**INFORME DE CONTROL ESPECÍFICO**  
**N° 23536-2023-CG/GRHC-SCE**

**SERVICIO DE CONTROL ESPECÍFICO A HECHOS CON**  
**PRESUNTA IRREGULARIDAD**  
**MUNICIPALIDAD DISTRITAL DE RONDOS**  
**RONDOS, LAURICOCHA, HUÁNUCO**

**“EJECUCIÓN CONTRACTUAL DE LA OBRA: CREACIÓN DEL**  
**SISTEMA DE RIEGO TECNIFICADO EN LAS 9 LOCALIDADES**  
**DEL DISTRITO DE RONDOS - PROVINCIA DE LAURICOCHA -**  
**DEPARTAMENTO DE HUÁNUCO”**

**PERÍODO: 18 DE OCTUBRE DE 2018 AL 2 DE SETIEMBRE DE 2019**

**a) Captación propia – C1 – Tipo II:**

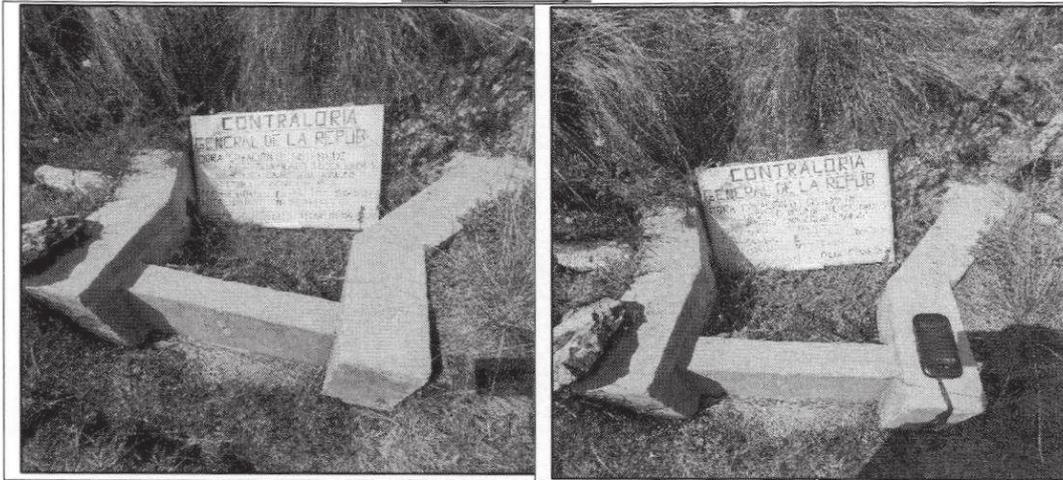
De la inspección realizada a la obra, se constató que la captación perteneciente al señor Diomer Firma Pozo, identificado con DNI n.º 22749397, **se encuentra sin agua**, tal como se muestra en la imagen siguiente:

Imagen n.º 7

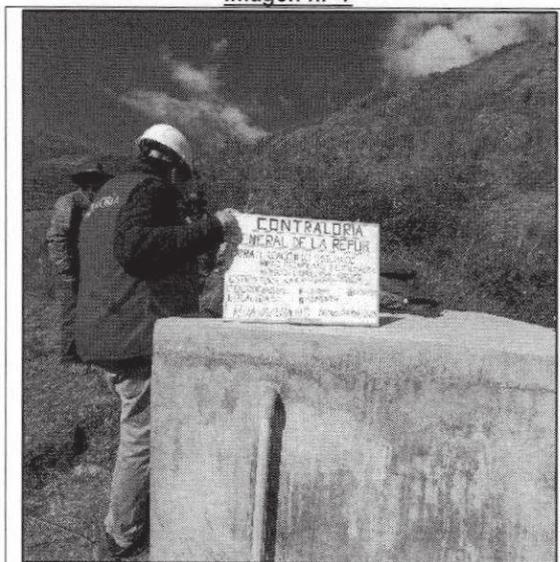
De la inspección realizada se constató que la **cámara de carga se encuentra sin agua**, tal como se describió en el acta de inspección física realizada.

Imagen n.º 10

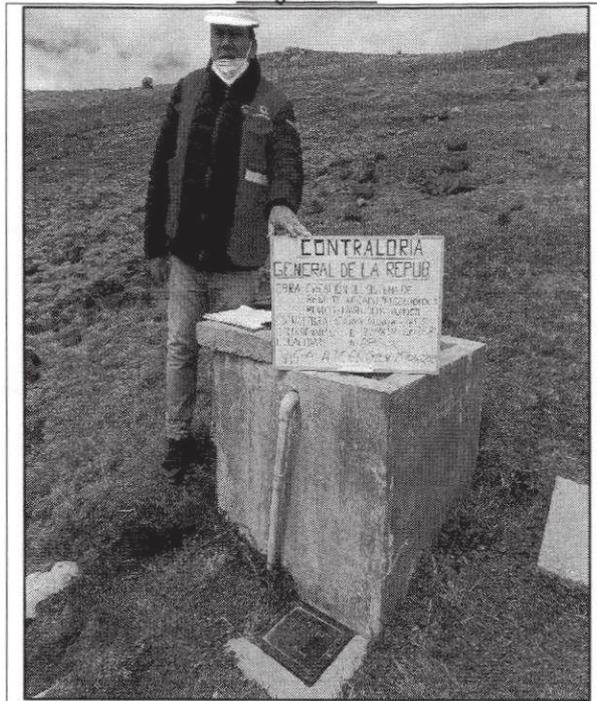
De la misma manera, de la inspección física realizada a la obra, en la localidad Vista Alegre, se evidenció que la cámara de carga se encuentra con poca afluencia de agua, tal como se encuentra descrito en el acta de inspección.

Imagen n.º 20 y 21

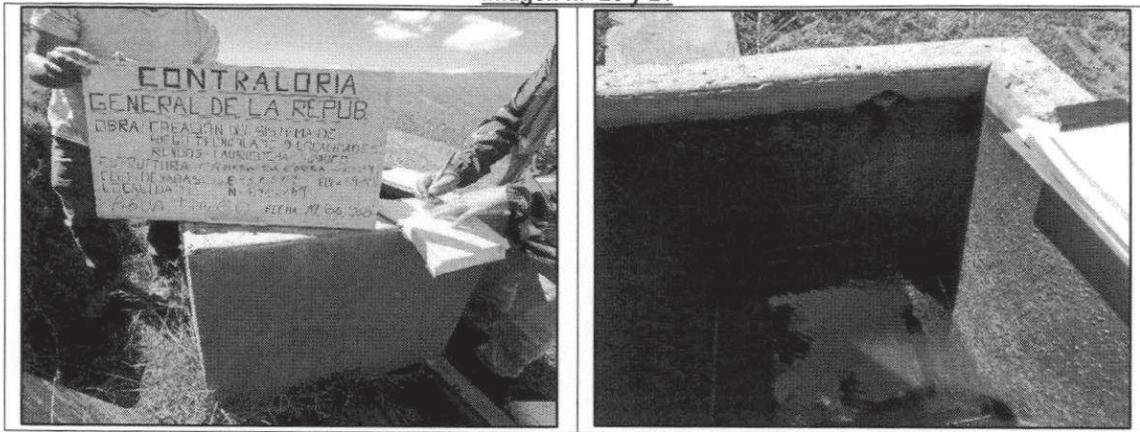
Asimismo, de la inspección realizada en la localidad de Aguatingo, se constató que la cámara de carga se encuentra con poca cantidad de agua, tal como se muestra en la imagen siguiente:

**Imagen n.º 27**

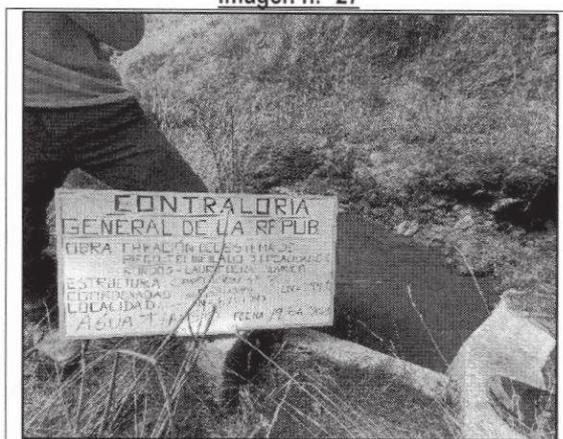
De la inspección física realizada a la captación que pertenece a los beneficiarios señores Elias Mallqui Alvarado con DNI n.º 41134237, y Severo Alvarado Quispe, con DNI n.º 22742221, se ha constatado poca cantidad de agua, la misma que se encuentra estancada, tal como se muestra en la imagen siguiente:

Imagen n.º 32

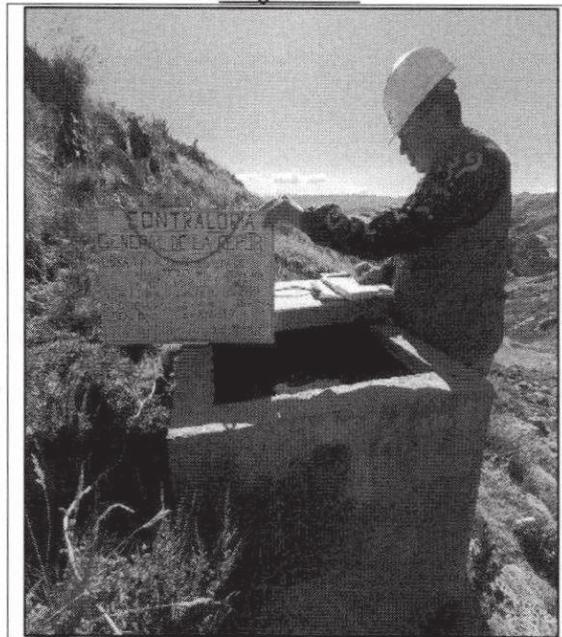
De la inspección física a la cámara de carga relacionada a la captación C4 en la localidad de Aguatingo, se evidenció que se encuentra con agua estancada, tal como se muestra en la imagen siguiente:

Imagen n.º 35 y 36

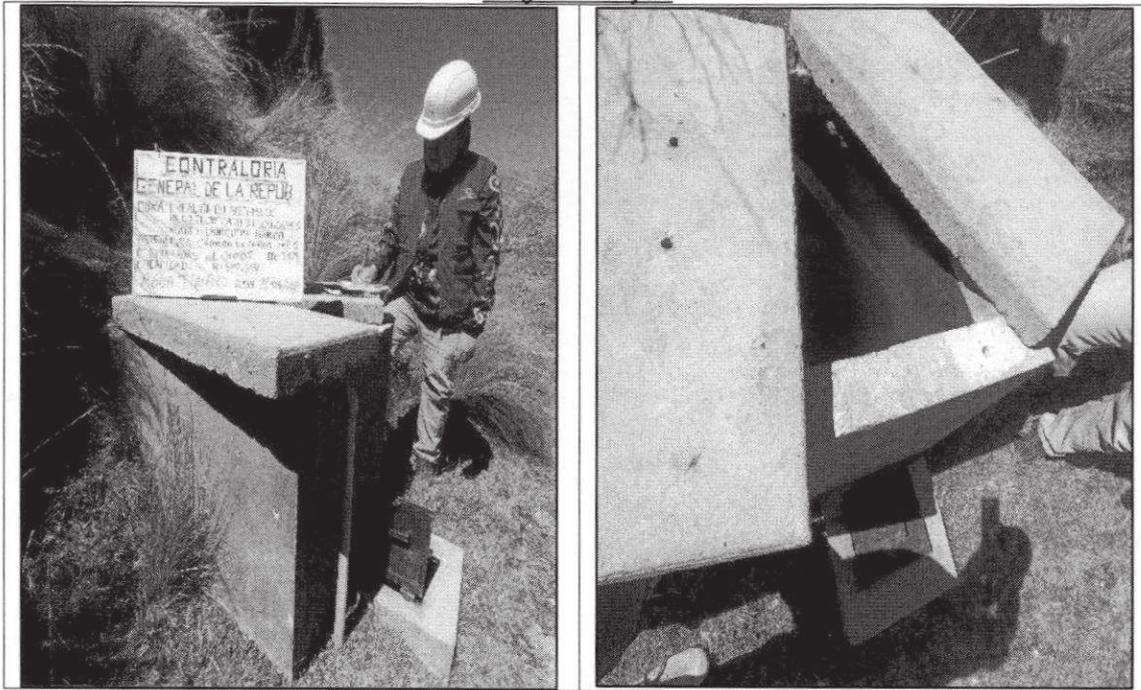
De la inspección física realizada, se constató que la cámara de carga relacionada a la captación C5, se encuentra con agua estancada que no fluye por lo que no se realizó la medición del aforo, tal como se muestra en la imagen siguiente:

Imagen n.º 39, 40 y 41

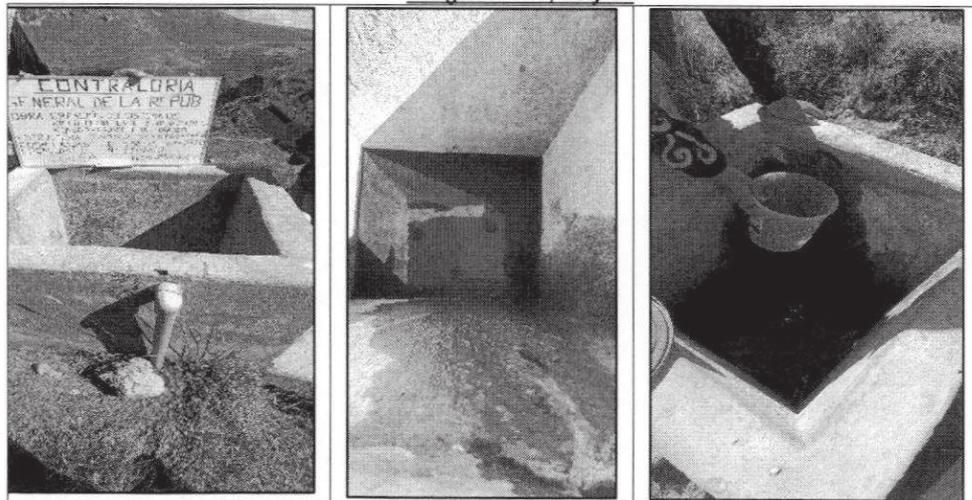
Asimismo, se constató que la cámara de carga relacionada a la captación C8 cuenta con poca cantidad de agua, como se muestra en las imágenes siguientes:

Imagen n.º 52 y 53

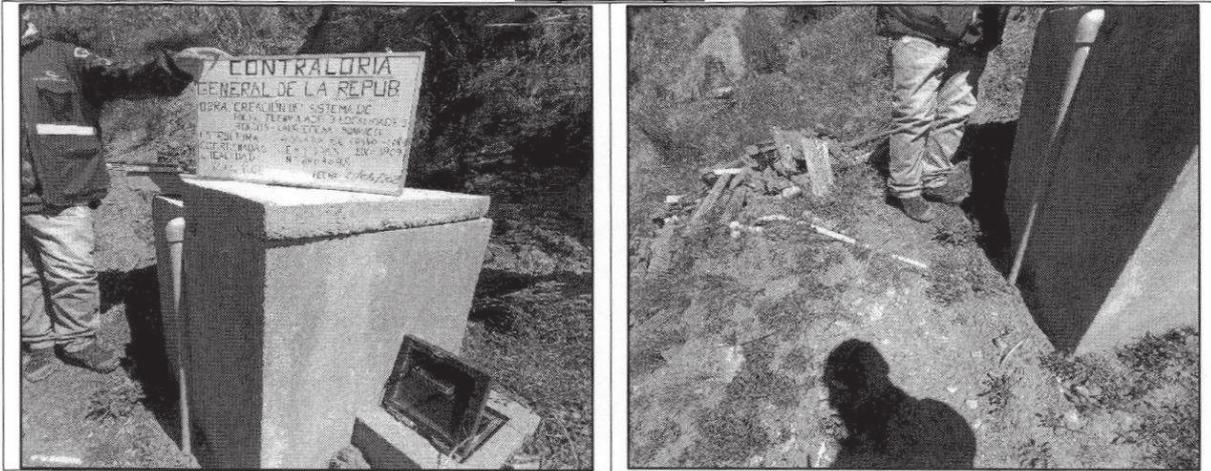
De la inspección física realizada en la localidad de Milpo, se evidenció que la cámara de carga relacionada a la captación C4, cuenta con poca cantidad de agua, tal como se describe en el acta de inspección física.

Imagen n.º 55 y 56

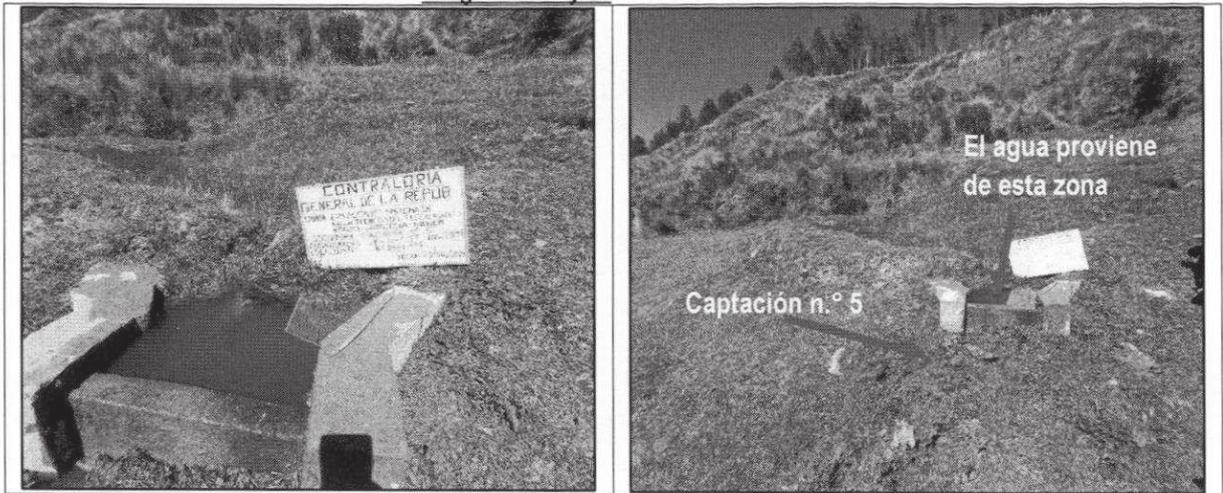
De la inspección física realizada en la localidad de Milpo, se evidenció que la captación correspondiente al beneficiario Ever Soto Albino con DNI n.º 43724154 se encuentra con agua estancada, como se muestra en la imagen siguiente:

**Imágenes n.º 83 y 84**

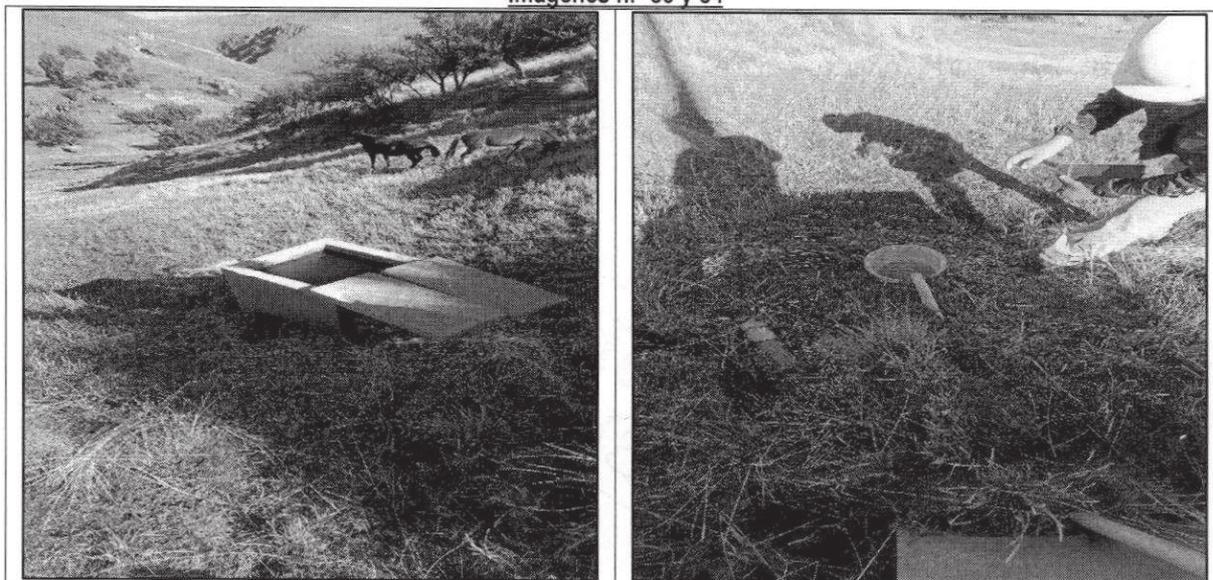
De la inspección física a la obra realizada en la localidad de la Esperanza, se constató que la cámara de carga cuenta con agua, de acuerdo a la imagen siguiente:

Imagen n.º 87 y 88

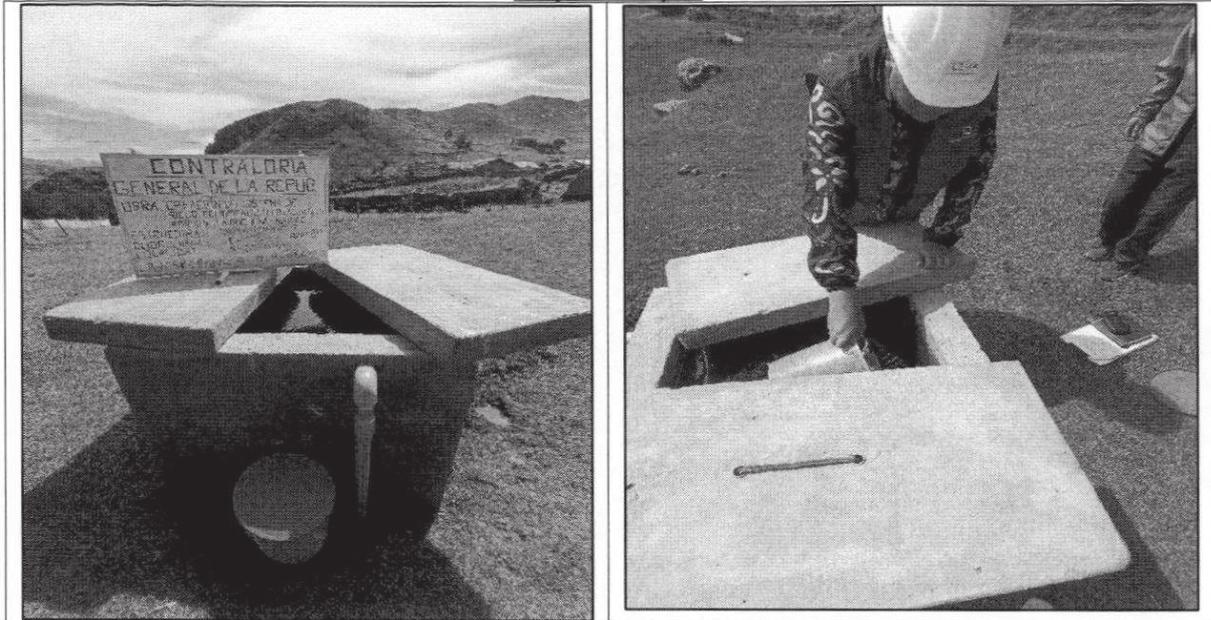
De la inspección física a la obra realizada en la localidad de la Esperanza, se evidenció que el reservorio o cámara de carga relacionada a la captación C9 cuenta con poca cantidad de agua, de acuerdo a la imagen siguiente:

Imagen n.º 120

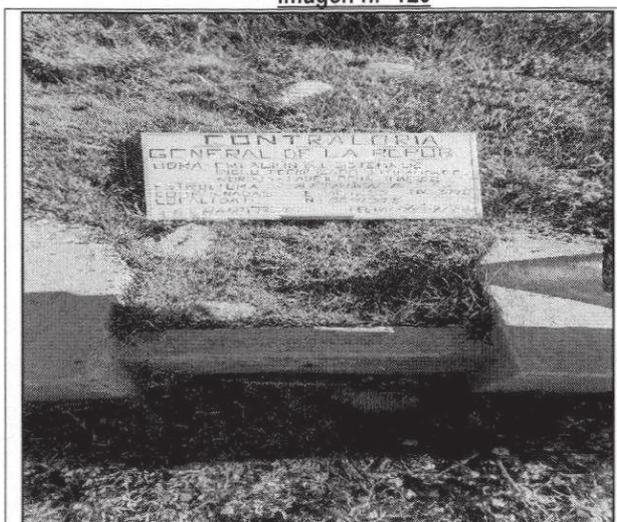
De la inspección física a la obra realizada en la Localidad de Pachaspitig, se constató que la captación que pertenece a los beneficiarios: Leodan Lisandro Maccha Nolasco con DNI n.º 44966510 y Nora Ofria Perez Pozo con DNI n.º 40716260, **no cuenta con agua**, de acuerdo a la imagen siguiente:

Imagen n.º 123 y 124

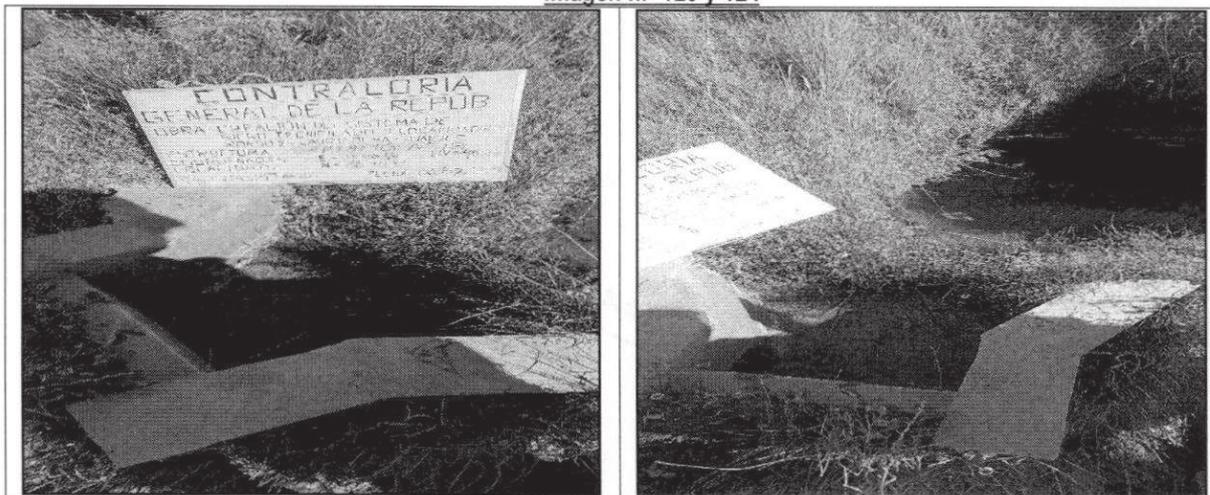
De la inspección física a la obra realizada en la Localidad de Pachaspitig, se constató que la captación que corresponde a la beneficiaria Genen Salazar Pasquel con DNI n.º 22705055, **no cuenta con agua**, de acuerdo a la imagen siguiente:
